Progetto per la realizzazione di impianto eolico denominato "Poggio alle Pancole" Comune di Lajatico (PI).
Codice della procedura 7874 data di avvio 4-1-2022.

Progetto per la realizzazione di un impianto eolico, denominato "Poggio alle Pancole", costituito da n. 7 aerogeneratori, per una potenza complessiva pari a 42 MW, e delle rispettive opere di connessione alla RTN, da realizzarsi nel Comune di Lajatico (PI). Cod procedura 7874

OSSERVAZIONI – ALLEGATO 3

Estratto tavola 20V036_L_Visibilita_Lajatico_beni_A1_DEF.pdf

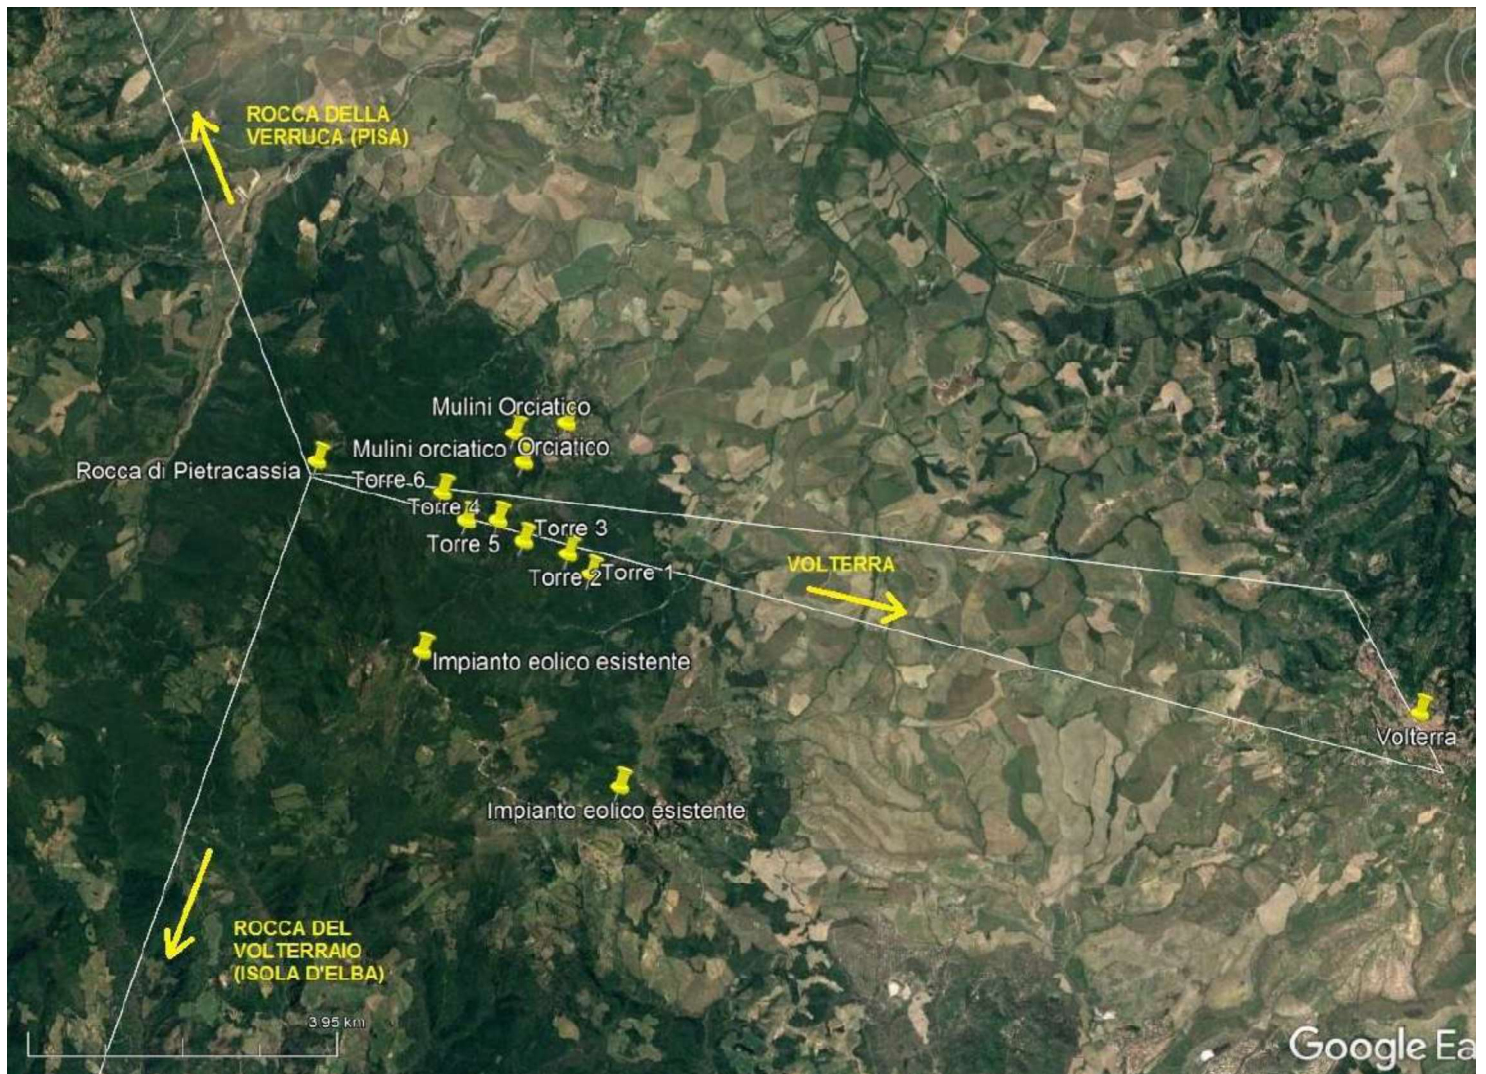
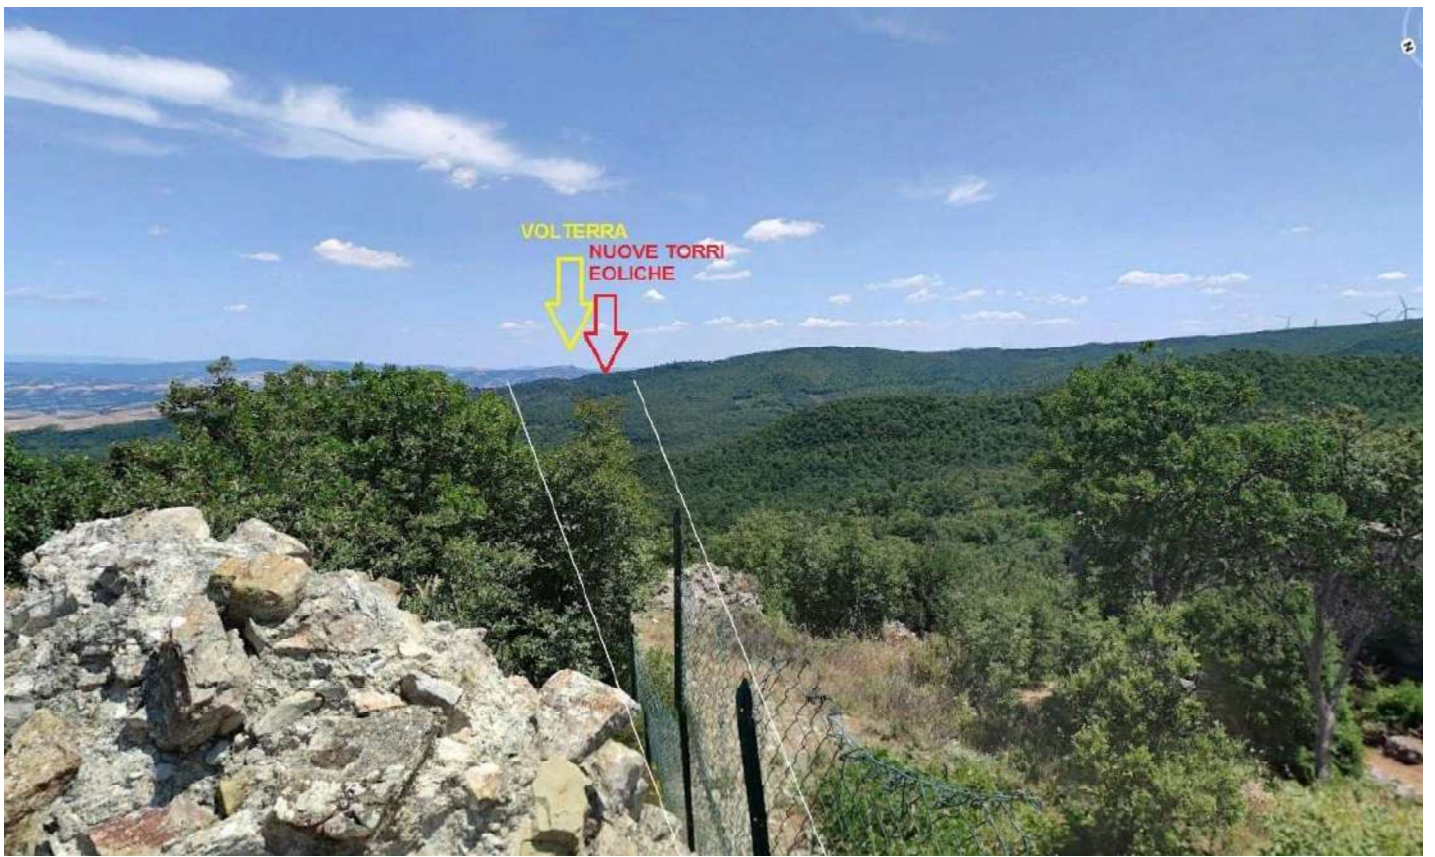
Il progetto del nuovo parco eolico invece è posto proprio lungo la direttrice Rocca di Pietracassia – Volterra, e le prime torri eoliche sono site ad una distanza molto ridotta dalla Rocca (meno di 2 chilometri). La realizzazione del Parco potrebbe perciò distruggere per sempre la più importante direttrice visiva storica che ancora possiamo apprezzare, con grave, insipiente e irreparabile danno al paesaggio, alla storia e alla cultura del territorio.

Vista dalla Rocca di Pietracassia verso Volterra – il nuovo parco eolico andrebbe ad impattare proprio sulla direttrice, e posto a meno di 2 chilometri, impedirebbe la vista di Volterra dalla Rocca; il parco eolico esistente, visibile sulla destra, è posto tra 4 e 6 chilometri, ed è parzialmente nascosto da un colle più alto.

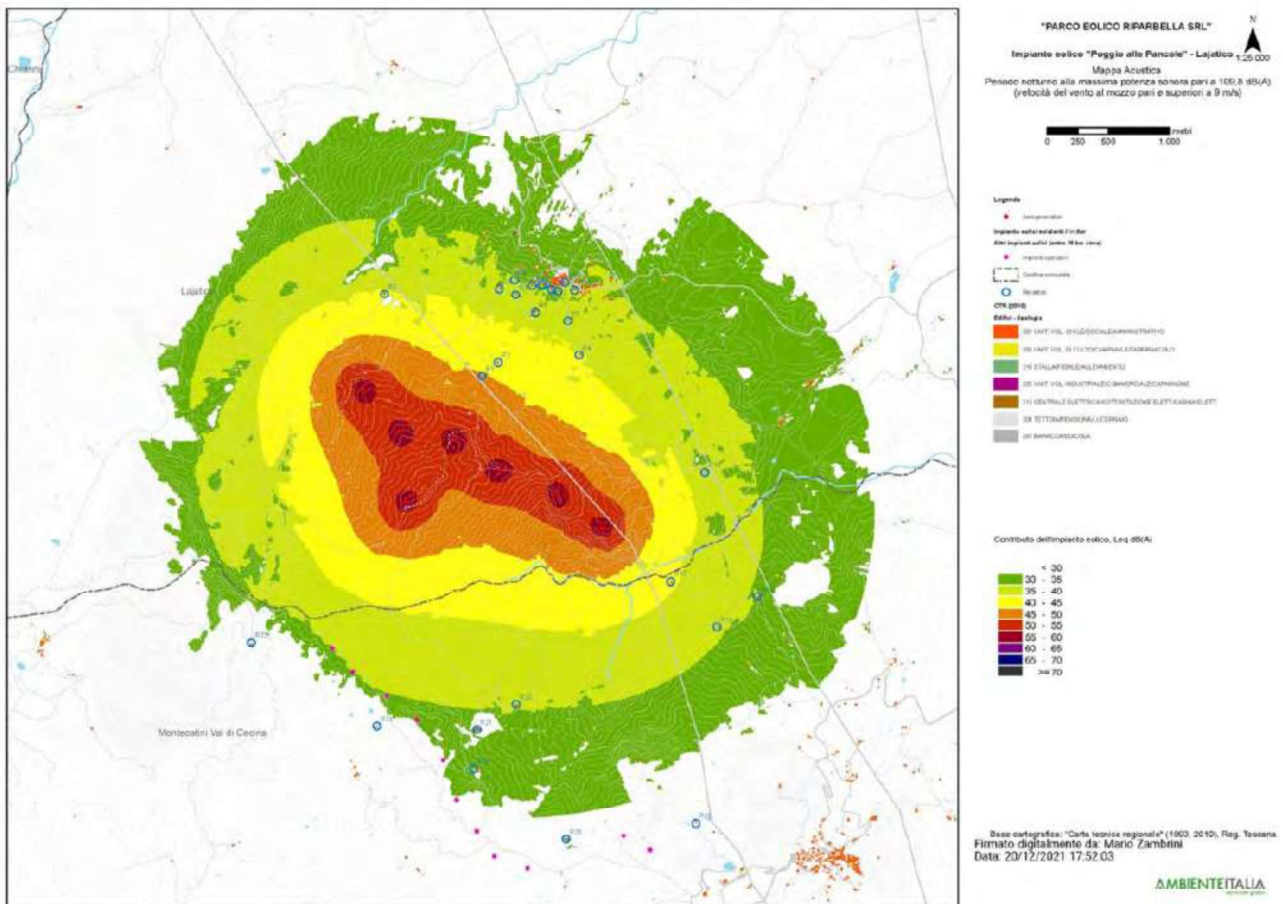
3. Nella valutazione del criterio differenziale a finestre chiuse si fa riferimento a un modello di facciata del fabbricato assolutamente non verosimile: il potere fonoisolante di un vetro 3 mm viene dichiarato 30 dB. Il potere fonoisolante di un vetro 3 mm, basta fare una veloce ricerca in letteratura, non supera i 25 dB e se ragioniamo di infisso nel suo complesso non siamo sopra i 20 dB. L'assunto della stanza 4 metri per 4 metri e volume 43 mc non è assolutamente cautelativo perché le camerette abitabili hanno superfici di calpestio inferiori ai 10 mq e volumi inferiori ai 30 mc. In ogni caso è pieno di stanze con superficie di calpestio inferiore ai 16 mq, basta una qualsiasi camera matrimoniale. La stima dell'indice dell'isolamento di facciata è quindi del tutto sovrastimata, quindi errata e porta a dichiarare che il livello di rumore ambientale a finestre chiuse è inferiore al limite di applicabilità sia di giorno che di notte. Ciò non è corretto e, in situazioni di bassa rumorosità residua come stimata/misurata dai tecnici, quando il differenziale si applica, SI SUPERA. Risulta evidente che senza l'assunto della valutazione errato dell'isolamento di facciata il criterio differenziale a finestre chiuse risulta superato.

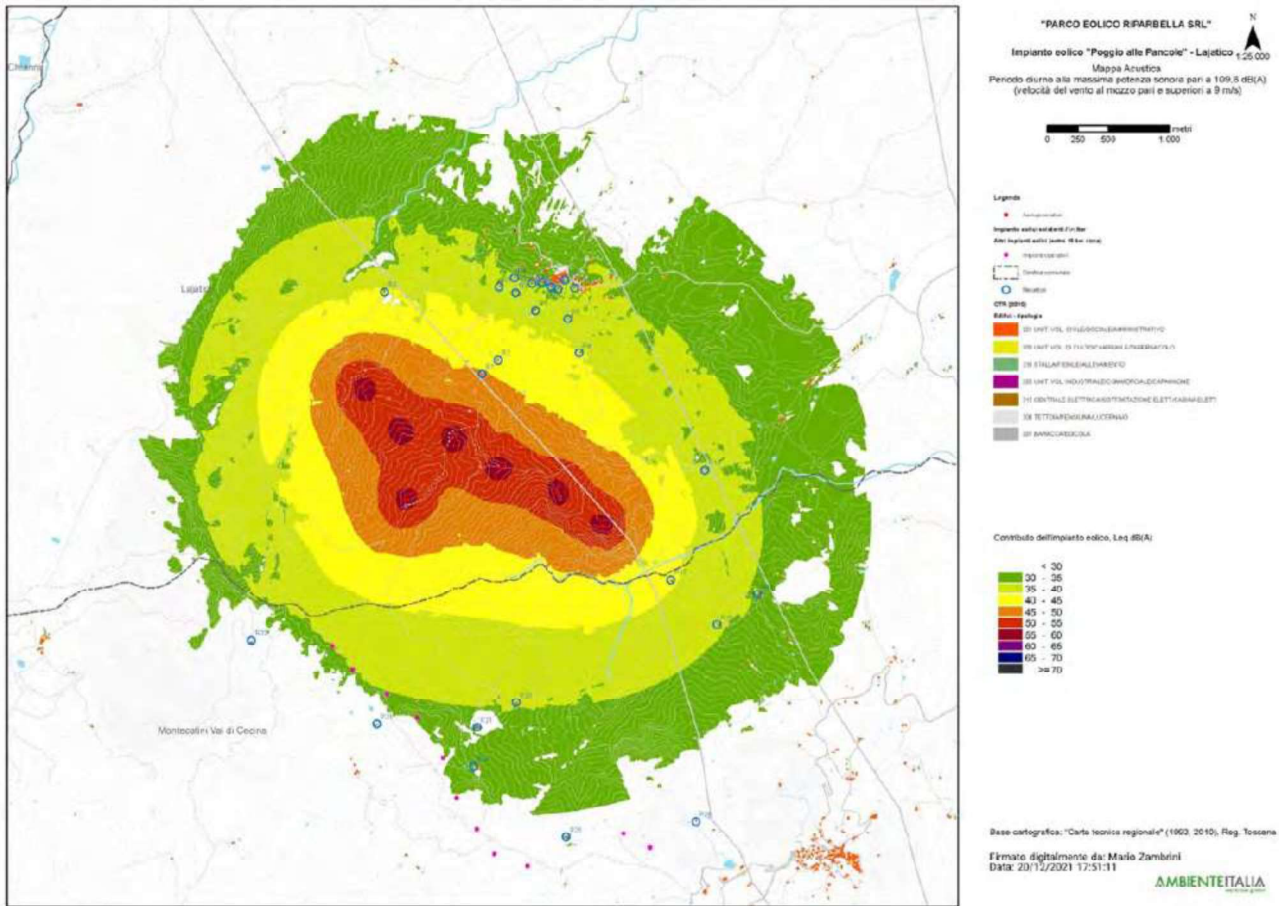
4. L'osservazione ancora più cogente riguarda l'assunto dell'abbattimento di una parete a finestre aperte pari a 10 dB. 10 dB di abbattimento, prova qualsiasi misura che si possa fare in qualsiasi situazione, può andare bene in caso di parete molto grande, di importante R_w e con finestra piccola, inferiore al 5% della superficie finestrata. Già una stanza normalissima di una cameretta con finestra 1,2x1,4, mediante misura a 1 m dalla facciata in esterno e una all'interno con fonometro a 1 m dalla finestra aperta e oltre 1 m dalle altre superfici riflettenti microfoni a 1,5 m di altezza non presenta abbattimento del rumore superiore a 6 dB, a meno di non avere all'interno un ambiente sovraccarico di arredi solo fonoassorbenti in una condizione assolutamente non realistica. Se poi ci spostiamo a una camera con una banale porta finestra da 1,2mx2,4m si perde un ulteriore dB di abbattimento e in situazioni, che esistono tranquillamente, di infissi ampi (tipo 1,8x2,4 o 2x2,4 o anche oltre) si arriva a situazioni in cui l'unico abbattimento che offre la parete è la riduzione di 3 dB dati dai coefficienti di riflessione di facciata. Coefficiente di riflessione di facciata che, oltretutto, qui non risulta valutato.

Se ne deduce che ipotizzando un abbattimento delle pareti inferiore a quello della valutazione e conforme alle stime riportate il criterio differenziale a finestre aperte si applica e SI SUPERA, sempre con riferimento ai bassi livelli di rumorosità registrati e che sono caratteristici della zona.

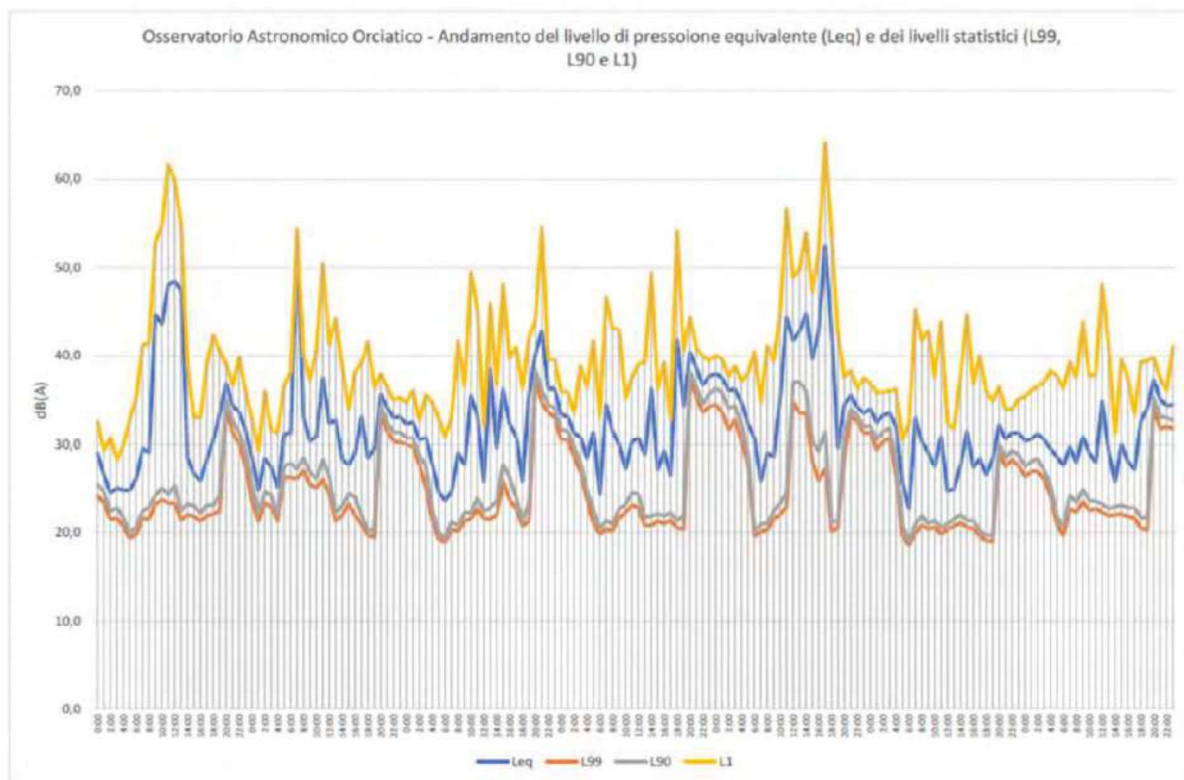
pagina 28 che in corrispondenza di livelli di pressione equivalente Leq intorno ai 45 dB(A), i livelli

di pressione istantanea L1 si aggirano intorno ai 63 e 65 dB(A) o comunque superiori a 50 dB(A) e questo per periodi di 4 e 9 ore, quindi per buona parte della giornata.
